# ESTUDO DE IMPACTE AMBIENTAL MINA DE CAULINO SERRA BRANCO

FREGUESIA COLMEIAS E MEMÓRIA / CONCELHO DE LEIRIA

## ELEMENTOS ADICIONAIS

AGOSTO 2024

Figura 9 – Localização das frentes de trabalho e dos caminhos internos considerados na simulação.

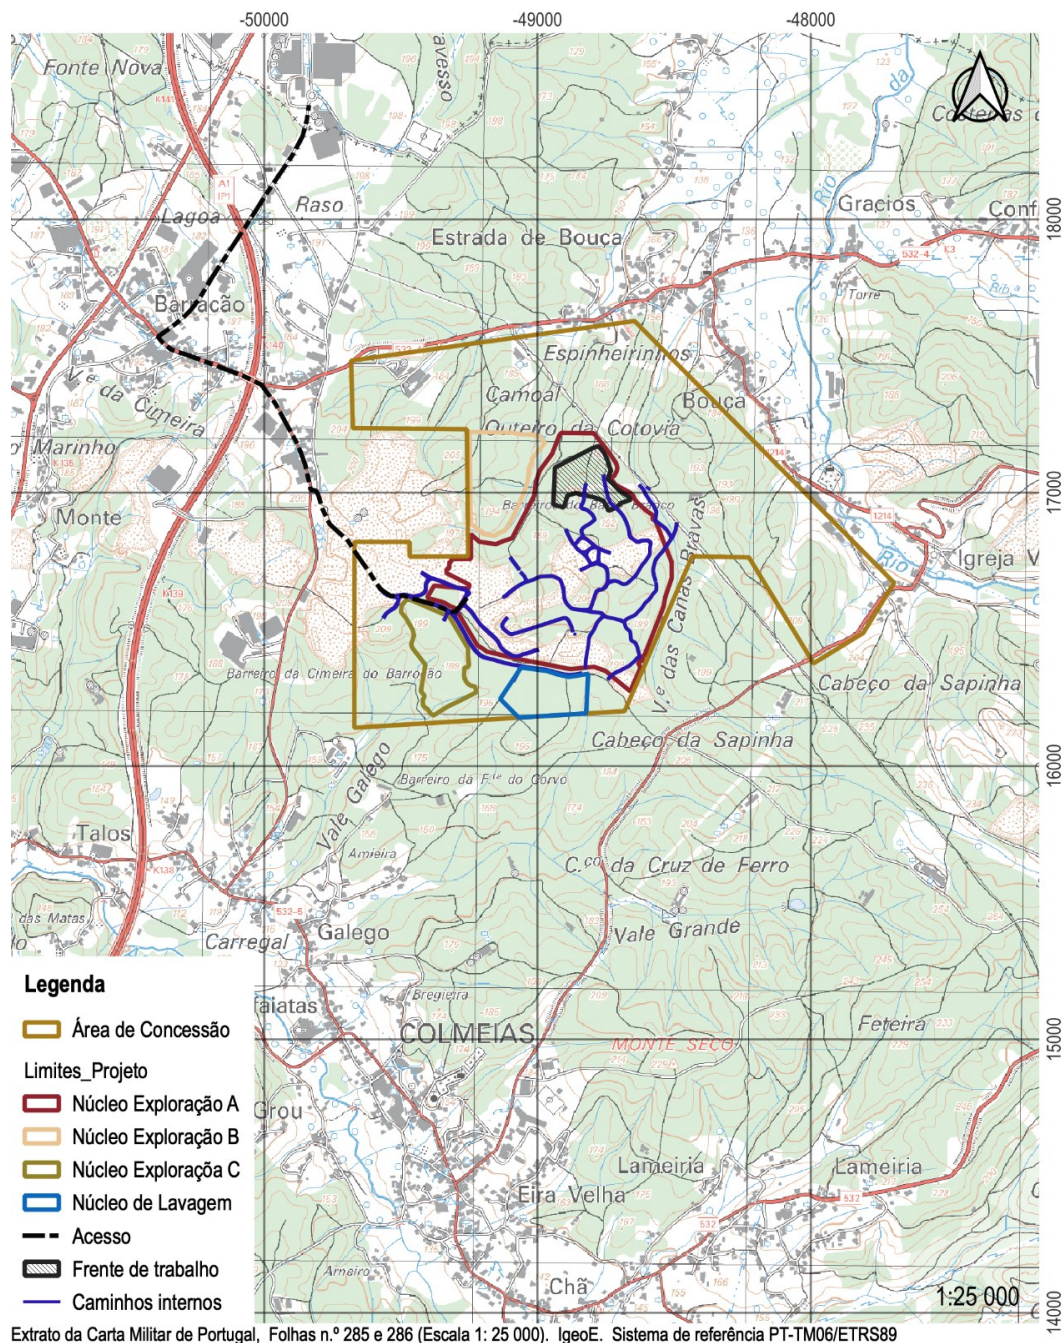
9.4. Indicar a potência sonora e/ou nível de pressão sonora (consoante a situação) dos equipamentos (fontes em área, lineares e pontuais) que foram adotados nos modelos de simulação e entregar uma peça desenhada com a localização das fontes de ruído adotadas;

As potências consideradas tiveram como base o quadro com os equipamentos apresentado no relatório de síntese e aqui atualizado em resposta à questão 9.1. As fontes em área dizem respeito à frente de trabalho e unidade de lavagem, completadas com fontes pontuais no interior das mesmas e relacionados com os valores de potência sonora dos equipamentos referidos. Na frente de trabalho estabelecida considerou-se a presença de duas pás carregadoras e duas escavadoras giratórias. Na unidade de lavagem foi considerado a potência global da mesma, bem como a presença de uma pá carregadora.

As fontes em linha dizem respeito aos acessos internos utilizados entre a frente de trabalho e a unidade de lavagem e a expedição, e os acessos entre a unidade de lavagem e a expedição.

Na figura seguinte apresenta-se uma figura com a localização da frente de trabalho e dos acessos internos que foram considerados na simulação.
